Зам. начальника управления по архитектуре и строительству  
администрации Октябрьского района г. Минска

СОГЛАСОВАНО  
ООО «Добрана Промышленное строительство»  
Научный городок №1  
фасад №4  
М.А.Чернышев

Фото №1

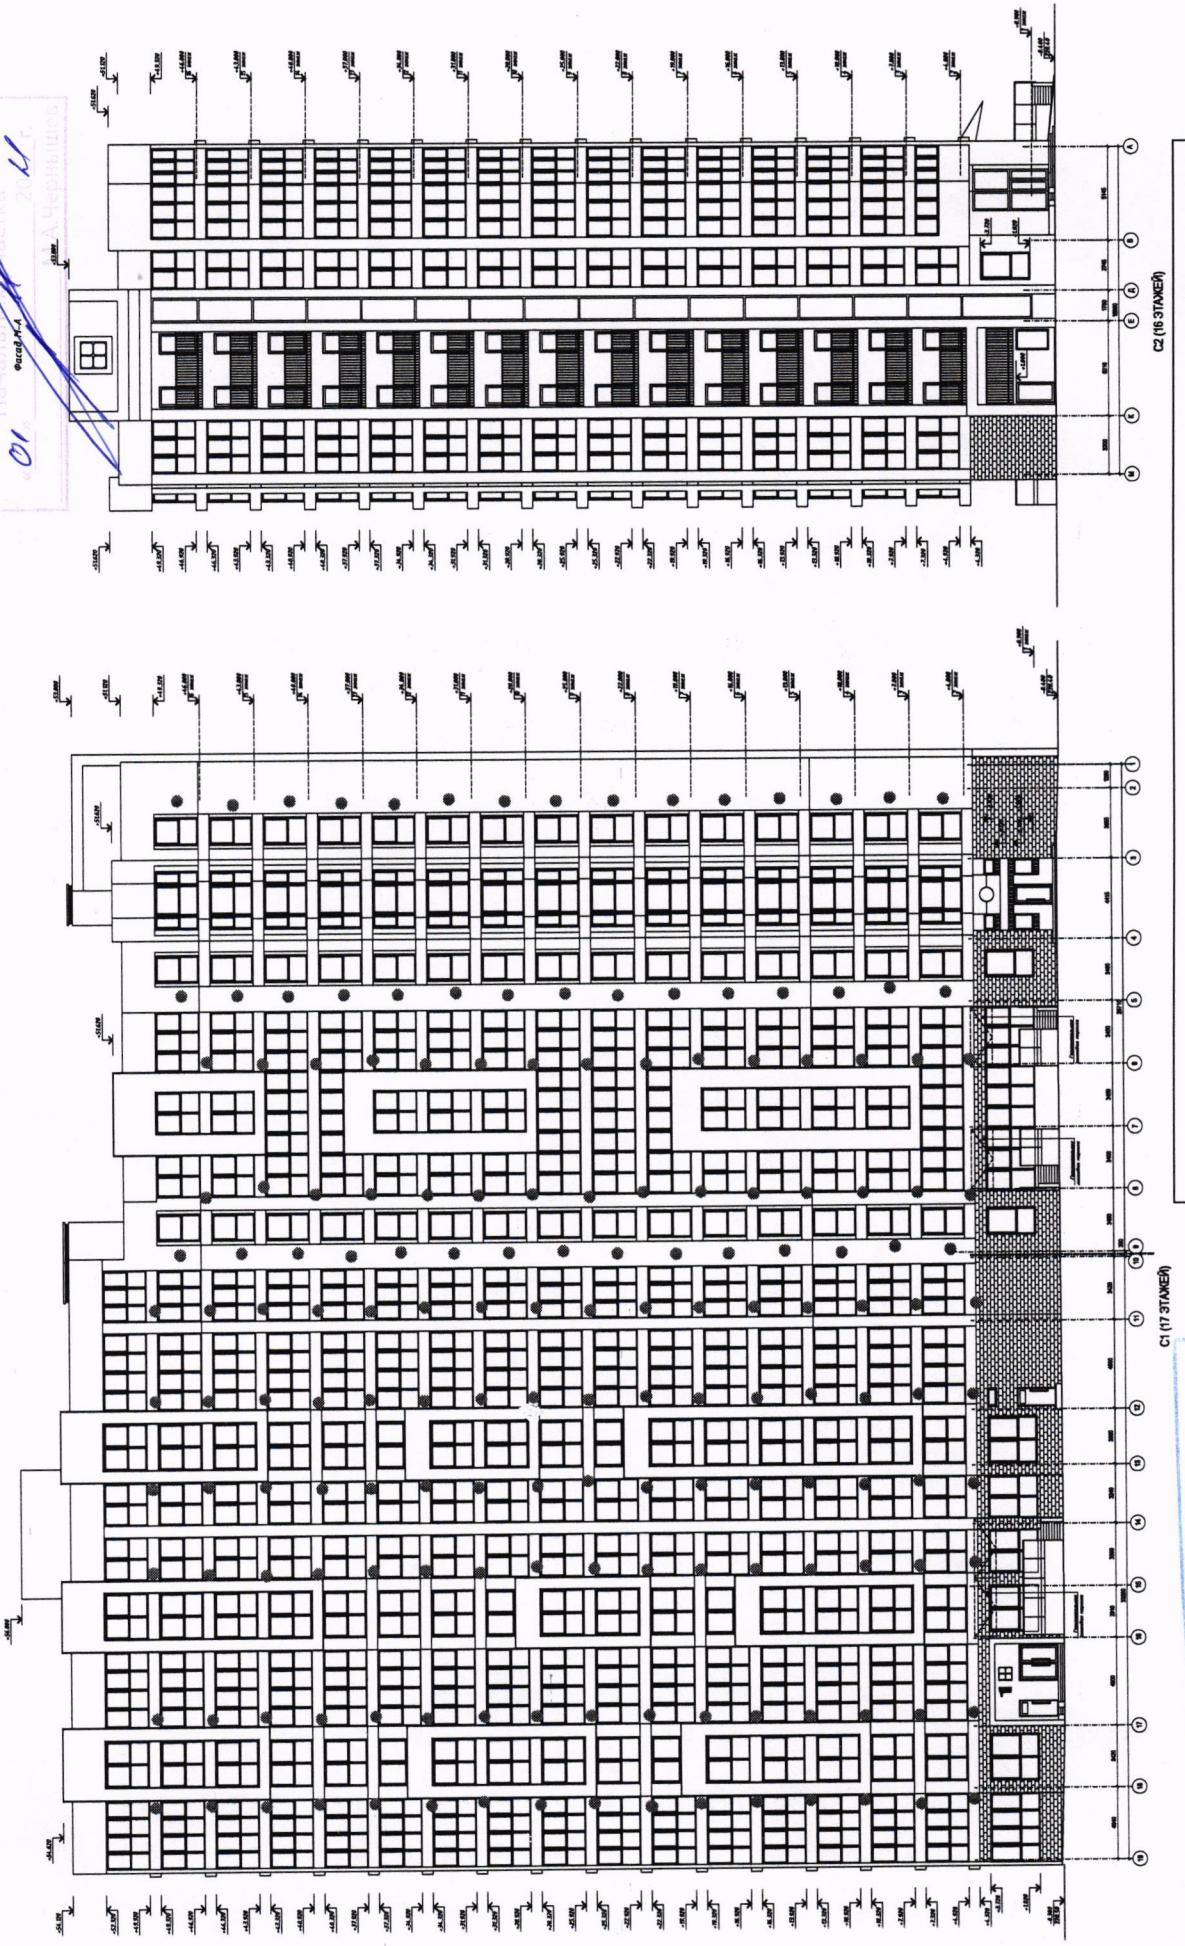
Водоотведение конденсата внешнего блока кондиционера выполнить через систему канализации квартир. Установка декоративного короба (экрана) для наружного блока кондиционера должна соответствовать цвету фасада
